## Deuxième partie – Rapport II

### Conclusions et avis de la commissaire enquêteur sur la demande d’Autorisation Environnementale

La société LIDL a déposé une demande d'autorisation environnementale qui porte sur la construction d'une plateforme logistique accompagnée de bureaux pour l'installation de sa direction régionale sur la commune déléguée de Plouagat dans les Côtes d'Armor (22). Cet entrepôt a pour vocation de remplacer la plateforme actuelle située à une dizaine de kilomètres du site du projet, à Ploumagoar.

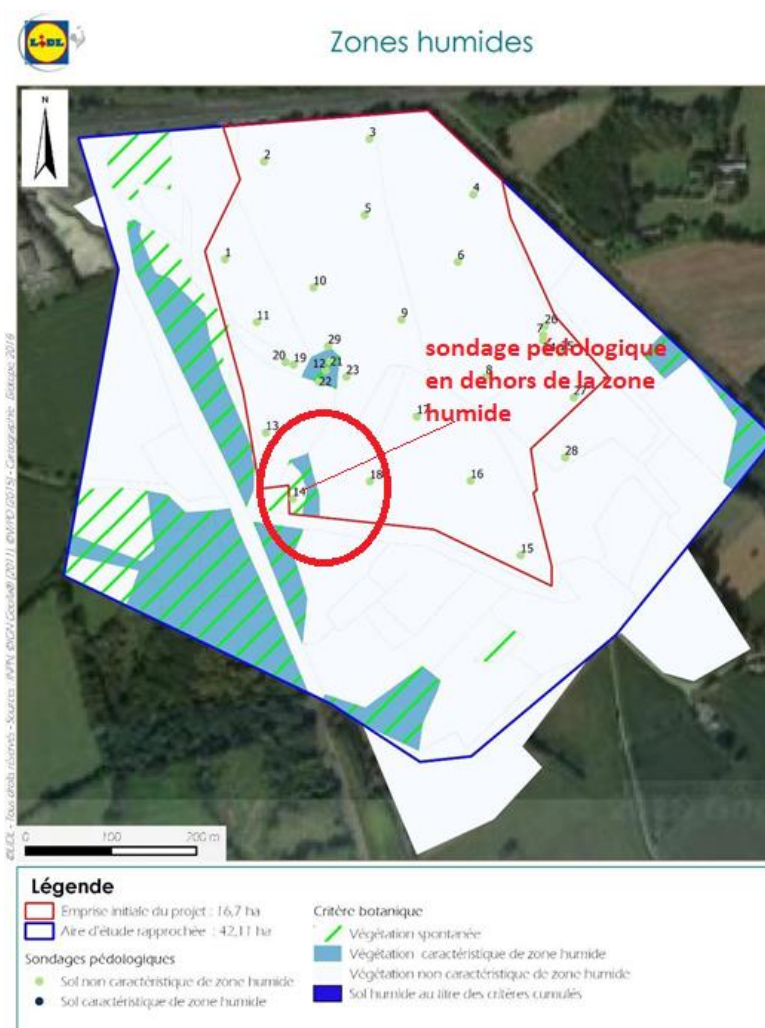
**\* Au 5 de la Ville Neuve Maros (obs n°13) je considère qu'il est nécessaire de préserver la haie de cyprès sur le talus bordant la route d'accès à leur habitation, et que le merlon acoustique Est, face au pignon de leur habitation soit réalisé à une hauteur de 5m sur une longueur de 200m (et non simplement sur une longueur de 110m comme prévu dans le document).**

\* Je note également que l'aménagement paysager prévoit la plantation d'un arbre pour 296 m<sup>2</sup> et la surface parcellaire engazonnée de 32,6 %. Toutefois, Il faudra attendre plusieurs années avant que ces plantations prennent des formes végétales matures pour créer « une muraille végétale ».

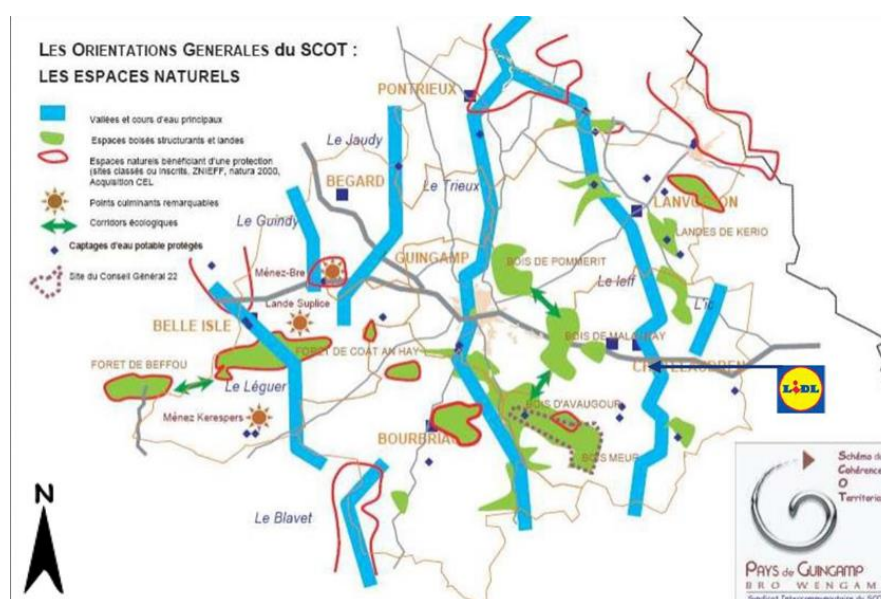
**\* De plus, je note que le sondage pédologique effectué (n°14) n'a pas été réalisé dans la parcelle concernée.**

**\* Le règlement du SAGE interdit la destruction de zone humide et ce projet ne fait pas exception.**

**\* La présence d'écoulement dans ce secteur, révélant peut être un cours d'eau, a été constatée au droit et à proximité d'un bosquet situé dans la partie Sud-Ouest du projet, par un technicien de la CLE du SAGE Argoat-Trégor-Goëlo.**

**\* Je rejoins donc l'avis de la CLE, qui dans un courrier à la DREAL, demande à ce que le pétitionnaire fasse de nouveaux sondages afin de préciser le caractère humide ou non de la parcelle située dans la partie Sud-Ouest du projet. En conséquence, le positionnement du bassin d'orage n°3 sera à revoir en fonction des résultats.**

### Niveaux ambiants calculés en période nocturne

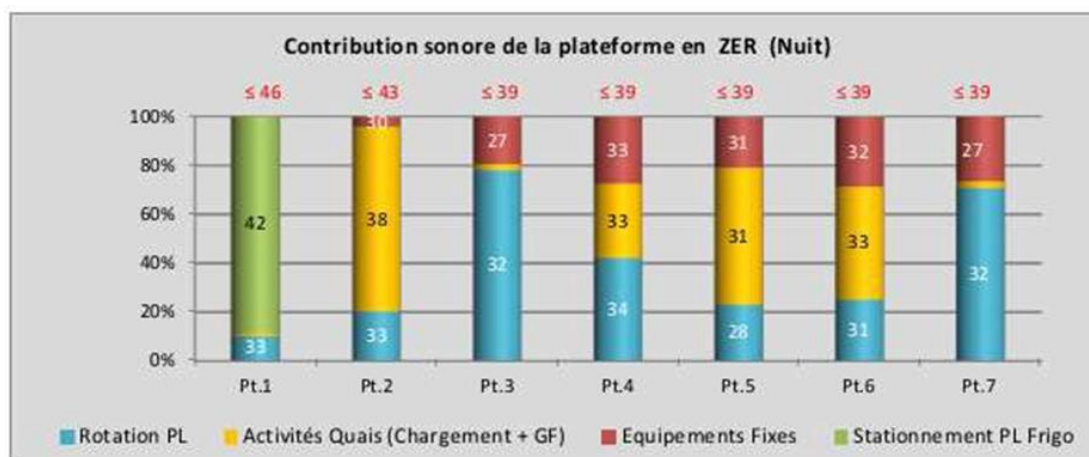
**Il faut noter que**, suivant les résultats prévisionnels des simulations effectuées, l'exploitation de la plateforme en période nocturne se situera juste au-dessous de la limite des seuils admissibles fixés par l'arrêté du 23 janvier 1997 et qu'il ne restera pas de marge de manœuvre.
